Projet : **2025-046-AO-DGI-**

Rénovation majeure de l'enveloppe du bâtiment situé au 3263, Van Horne à Montréal

Fin de l'addenda no.2

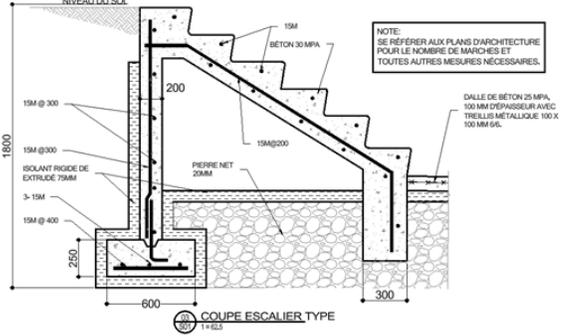
3.	<p>Est-il possible de préciser la profondeur des murs de la nouvelle cour anglaise et quel est le type de béton à utiliser?</p>	<p>La profondeur des murs est de 6 pieds</p> <p>Tel que montré aux plans structure S01 :</p>

<p>NOTE: SE RÉFÉRER AUX PLANS D'ARCHITECTURE POUR LE NOMBRE DE MARCHES ET TOUTES AUTRES MESURES NÉCESSAIRES.</p> <p>COUPE ESCALIER TYPE</p>
4.	<p>Au plan A100, quelle est la composition du sol pastille #33? Elle n'est pas mentionnée dans la légende mais elle est indiquée sur cette vue en plan :</p> 	 <p>Il y a une coquille au plan. La note 33 au plan 2/A100, peut être lu tel que la note 32 : zone de gravier à ragréer. La note 32 au plan 2/A100 désigne plutôt les "nouveaux poteaux à installer, voir plan de structure.</p>
